Pille tn 20, 22 kinnistute ja lähiala detailplaneering

Sissejuhatus

Terviseamet esitas Pille tn 20, 22 detailplaneeringule arvamuse (09.07.2025 nr 9.3-1/25/5505-2), kus esitatakse järgmised märkused:

Joonis 1. Mõõtmispunkti asukoht välisterritooriumil

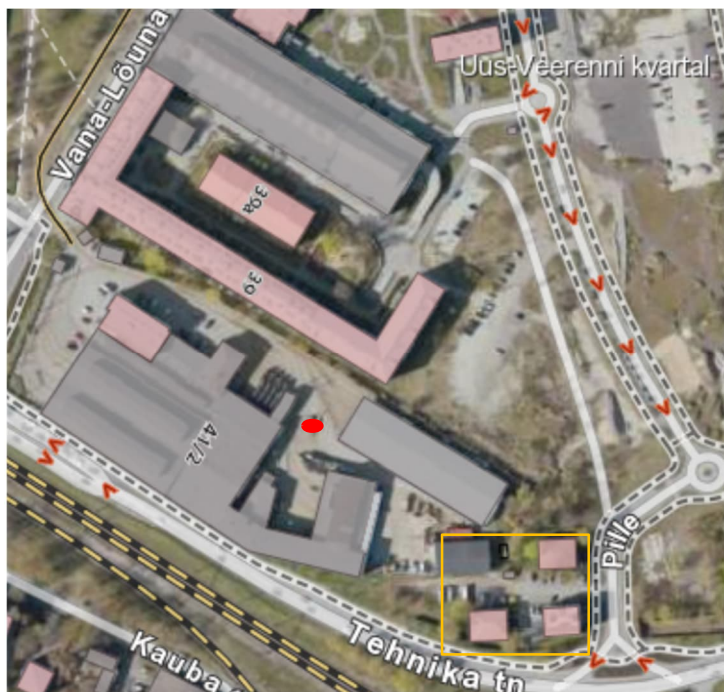
1. Planeeritava ala kõrval Vana-Lõuna tn 41 kinnistul paikneb Tallinna Trammipark, mida praegu ei ole mürahinnangus hinnatud. Veendumaks, et Vana-Lõuna tn 41 kinnistult tulenev müra (sh maksimaalne müratase) planeeritaval alal ei ületaks KeM määruses nr 71 toodud normtasemeid, tuleks seda mürahinnangus hinnata.

Välisterritooriumil asus mõõtmispunkt Vana-Lõuna 41 trammidepoo alal, joonisel 1 märgitud punase täpiga.

Mõõtmisandmetest selgus, et mõõtmise ajal esines trammide poolt põhjustatud mürasündmusi kokku 81. korral. Mõõdetud müratase üksikute trammide möödasõitude ajal L_{Aeq} oli vahemikus 53-69 ning L_{AFmax} müratase kuni 81 dB, mis esines ühel korral.

Arvestades, et Pille tn 20, 22 hooned asuvad mõõtmiskohast kaugemal (joonisel 1 märgitud oranži joonega) ning lisaks tekitavad varjestuse trammidepoo hooned, mistõttu on planeeringualale ulatuvad müratasemed mõõtmistulemustest madalamad. Vahetult trammidepoo ääres asuvate hoonete sees müra- ja vibratsioonitasemed ei ületanud piirnorme.
